DECRETO DIRIGENZIALE *(con firma digitale)*

N. A00185 del 18/02/2020

PARZIALE RETTIFICA DEL DECRETO DIRIGENZIALE n° A00157 del 11/10/2017 autorizzazione alla delocalizzazione temporanea dell'attività AZIENDA PARK OPEN GATE Srl ID 151

ESITO ISTRUTTORIO DI VARIANTE

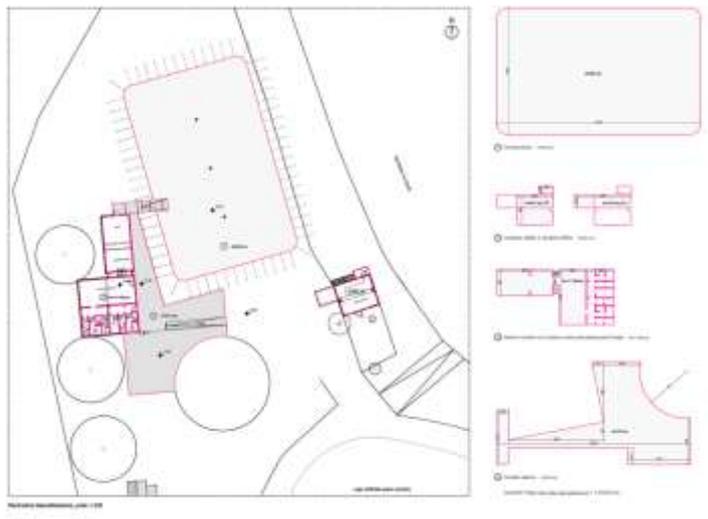
_Tavolato esterno Container uso Reception-Bar/Ufficio

Al fine di garantire un adeguato afflusso e la permanenza dei clienti nell'area esterna antistante ai container, risulta oggetto di variante la realizzazione di un tavolato, simile a quella dinanzi ai 3 moduli Ristorante-Toilette, dando così continuità con il resto della Delocalizzazione.

Progetto di variante

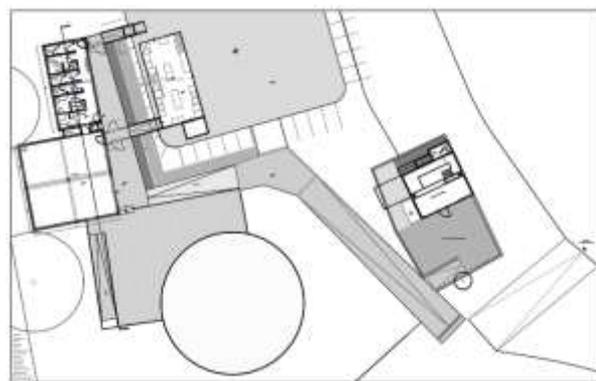
Pertanto rispetto a quanto autorizzato, i 3 moduli, le cui dimensioni sono rimaste invariate, avranno le funzioni: n.2 moduli adibiti a sala ristorante (82 mq), n.1 modulo adibito a servizi bagni (41 mq), fruibile sia dalla sala ristorante dei moduli che dalla tensostruttura.

Rispetto alla delocalizzazione autorizzata (moduli e tensostruttura) la variante prevede:

Superficie netta dell'immobile da delocalizzare da richiesta [mq] (Da Perizia): mq 1018,66 (concesso) + 168,37 (variante) = mq 1187,03

Superficie netta dell'immobile da delocalizzare da istruttoria [mq] (Da Perizia): mq 1018,66 (concesso) + 13,37 (approvato in variante) = mq 1032,03

Sono state tagliate le parti relative alle sistemazioni esterne "strada di accesso alla delocalizzazione" mq 95 e "Area a servizio del container /reception" mq 60.
